# Bürgerbeteiligungsverfahren Eppendorfer Marktplatz

## Stellungnahme zur zweiten Planungswerkstatt

# Verbesserungsvorschläge

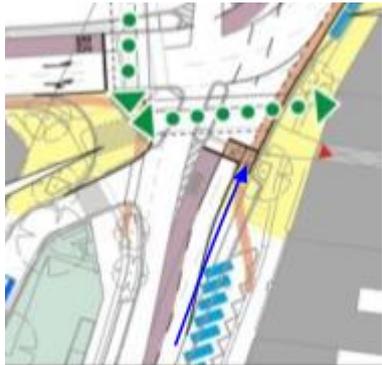
<b>1</b>	<b>Knotenpunkt Hudtwalckerstraße/Kellinghusenstraße</b>	
<b>1a</b>	<b>Direkte Linksabbiegemöglichkeit aus der Kellinghusenstraße</b>	
	<p>Um dem Radverkehr ein ebenbürtiges Netz zu bieten und Umwege mit verlängerten Wartezeiten zu vermeiden, ist eine direkte Linksabbiegemöglichkeit für Radfahrende, die aus Richtung des Klostersterns in Richtung Eppendorfer Marktplatz fahren wollen, unabdingbar. Entsprechend dimensionierte Aufstellflächen sind in dem Fall einzuplanen. Andernfalls werden sie regelwidrig die falsche Seite bemühen und als Geisterradler zur Gefahr für die regelkonform fahrenden Radler.</p>	
<b>1b</b>	<b>Freie Rechtsabbiegemöglichkeit von der Hudtwalckerstraße in die Ludolfstraße</b>	
	<p>In der aktuellen Planung bestehen Konflikte, da in Richtung Klosterstern fahrende Radfahrer die Durchfahrt für in Richtung Eppendorfer Marktplatz fahrende Radfahrer blockieren. Für eine Fahrradstadt muss man diesen Missstand beseitigen, ansonsten erneuert man einen Unfallschwerpunkt der mit steigenden Radverkehrsstärken zu zahlreichen Kollisionen führen kann. In diesem Zusammenhang sollte geprüft werden, ob die rechtsabbiegenden Radfahrenden frei geführt werden können, also ohne Halt an einer LSA.</p>

<b>1c</b>	<b>Fahrdynamisch optimierte Linksabbiegefurt in die Kellinghusenstraße</b>	
	<p>Die bisher geplante Linksabbiegemöglichkeit für Radfahrende aus der Hudtwalckerstraße in die Kellinghusenstraße ist umwegig und schlecht zu befahren. Es sollte eine direkte Führung angeboten werden. Dem Rad- und Fußverkehr sollte im selben Umfang wie dem parallelen Kfz-Verkehr Grün gewährt werden.</p>

<p><b>1d</b></p>	<p><b>Konflikte zwischen aus Ludolfstraße kommendem Rad- und Kfz-Verkehr</b></p> <p>Es ist nicht verständlich, warum von der Ludolfstraße ausgehend für den Kfz-Verkehr ein freier Rechtsabbieger neu gebaut werden soll. Freie Rechtsabbieger ermöglichen hohe Abbiegegeschwindigkeiten und begünstigen dadurch Fehler wie das tödliche "Übersehen". Diese Gefahr entspricht nicht den Standards einer niedrighschwelligen Infrastruktur, die mehr Radverkehr erzeugt. Was hingegen zunehmen wird, ist der MIV. Sinnvoller wäre es, einen Teil der durch die entfallenden Flächen des ruhenden Verkehrs frei werdenden Flächen für eine Parallelverschiebung der Fahrbahn von Norden nach Süden zu nutzen, sodass auf der Alma-Hoppe-Seite mehr Platz für den Radverkehr entsteht, der dringend benötigt wird - sowohl für den durchfahrenden, als auch für den auf Grün wartenden Radverkehr.</p>	
<p><b>1e</b></p>	<p><b>Verbreiterung der Radinfrastruktur zu Lasten des Kraftverkehrs</b></p> <p>Die Radinfrastruktur beidseitig der Hudtwalckerstraße ist für den wachsenden Radverkehr heute zu klein und muss deutlich verbreitert werden. Da auch die Flächen des Fußverkehrs knapp bemessen sind, sollte diese Fläche durch den Entfall eines Fahrstreifens des Kfz-Verkehrs im Kreuzungsbereich sowie entweder einer Verschlinkung der Kfz-Fahrstreifen auf der restlichen Strecke oder einem vollständigen Entfallen eines Fahrstreifens (auf ganzer Strecke) generiert werden. Ein aus Richtung Kellinghusenstraße Richtung Winterhuder Marktplatz kurz vor dem Brückenbauwerk im Weg stehender Baum müsste entfallen, könnte jedoch in der Flucht der anderen Bestandsbäume neu gepflanzt werden.</p> <p>Für das Entfallen eines Fahrstreifens spricht, dass somit Platz für eine deutliche Verbesserung der Radverkehrsführung der Veloroute 4 zwischen Leinpfad und Bebelallee ermöglicht wird:  Es besteht dort das Problem, dass die konfliktträchtige Querung zwischen "Komödie Winterhuder Fährhaus" und Leinpfad nach aktuellem Stand nicht verbessert werden kann, weil die zuständige Planerin befürchtet, dass durch eine in der Achse des Leinpfads liegende Querung der Leinpfad für den Kraftverkehr durch eine hinzugefügte Linksabbiegerelation aufgewertet und</p>

<p>somit Kfz-Verkehr auf der beliebten Fahrradstraße generiert würde (Richtung Eppendorfer Marktplatz / Kellinghusenstraße). Durch den Wegfall eines Fahrstreifens ließe sich im Kreuzungsbereich ein Trennbauwerk errichten, dass besagte Linksabbiegerelation effektiv verhindern würde.</p>	
<b>2</b>	<b>Eppendorfer Marktplatz Süd</b>	
<b>2a</b>	<b>Breite, sichere und deutliche Radverkehrsführung</b>	
	<p>Es ist nicht klar, wie der Radverkehr aus der Martinistraße/Schottmüllerstraße den Radfahrstreifen Richtung Norden erreichen soll. Auch aus der Eppendorfer Landstraße (Süd) ist ein Erreichen des Radfahrstreifens sehr problematisch, wenn nicht gar gefährlich, wenn die Ampel bereits Grün zeigt, da dann der parallele Kfz-Verkehr das Erreichen des Radfahrstreifens verhindert. Es entspricht außerdem aus unserer Sicht nicht den Anforderungen der ERA, an einer zweistreifigen, hochbelasteten Straße einen Schutzstreifen anzulegen.</p> <p>Daher erscheint uns statt einem Radfahrstreifen und einem Schutzstreifen jeweils mit Mindestmaßen <b>eine</b> breite Radverkehrsanlage mit &gt;2,50 m Breite als deutlich geeigneter, um eine auch subjektiv sichere und deutliche Radverkehrsführung einzurichten. Es ist zu prüfen, inwieweit diese Radverkehrsanlage zur Steigerung des Sicherheitsgefühls baulich und/oder durch zusätzliche Sicherheitstrennstreifen von der Fahrbahn abgesetzt werden kann (vgl. "Allgemeine Forderungen").</p>

<b>2b</b>	<b>Geschützte Infrastruktur für den Rad- und Fußverkehr an der Heinickestraße (West)</b>	
	<p>In Zusammenhang mit 2a halten wir auch einen Schutz des Radverkehrs vor den Rechtsabbiegern für erforderlich. Ohne jegliche bauliche Trennung ist zu erwarten, dass die Rechtsabbieger den parallel rechtsabbiegenden Radverkehr schneiden und damit gefährden. Eine Bordsteininsel wie sie in den Niederlanden standardmäßig zum Schutz des Radverkehrs vor Rechtsabbiegern eingesetzt wird, wäre hier ein effektives und sinnvolles Mittel.</p> <p>Die Führung des Radverkehrs in Richtung Eppendorfer Marktplatz (Nord) kann durch eine neue Radfurt</p>

<p>parallel zur neuen Fußgängerfurt über die Heinickestraße (West) erfolgen, wenn wie in 2a gefordert, ein breiter Radfahrstreifen angelegt wird. Rechtsabbiegender und geradeausfahrender Radverkehr erhält jeweils einen eigenen Aufstellbereich vor dem Ampel, um den unterschiedlichen Signalphasen Rechnung zu tragen.</p>	
<b>2c</b>	<b>Radverkehrsführung in der Eppendorfer Landstraße (Süd)</b>	
	<p>In der Eppendorfer Landstraße (Süd) ist eine Umwandlung der Schrägparkplätze in Längsparkplätze vorteilhafter, da der Platzgewinn für Radfahrende und zu Fuß Gehende und zur Steigerung der Aufenthaltsqualität genutzt werden kann. Außerdem wird dadurch die Barrierewirkung des ruhenden Verkehrs deutlich reduziert und die Querungsmöglichkeit der Straße verbessert. Wichtig ist im Sinne der Verkehrssicherheit, dass der Radverkehr nicht erst so spät an die Fahrbahn verschwenkt wird, sodass er frühzeitig im Sichtfeld des Kraftverkehrs auftaucht.</p> <p>Im Sinne eines zukunftsicheren Ausbaus sollte ein (notwendiger) späterer Umbau der Eppendorfer Landstraße (Süd) gleich "mitgedacht" werden.</p>

<b>2d</b>	<b>Weitere Querungsmöglichkeit für den Fußverkehr schaffen</b>	
	<p>Im Bereich des Eppendorfer Marktplatzes (Süd) sollte eine weitere Querungsmöglichkeit für den Fußverkehr geschaffen werden. Die nördliche Querungsmöglichkeit ist viel zu umwegig zu erreichen. Alternativ drei Ampeln zu nehmen, wird für viele keine Option darstellen. So wird der bereits bestehende Anreiz, auf gefährliche Weise informell zu queren, verstärkt und eine Unfallquelle eingepflanzt. Verletzungen - insbesondere durch schlagzeilenträchtige Vollbremsungen bei Bussen - wie sie auf der Grindelallee in diesem Jahr häufiger nötig waren - können mit einer weiteren Relation vermieden werden.</p>
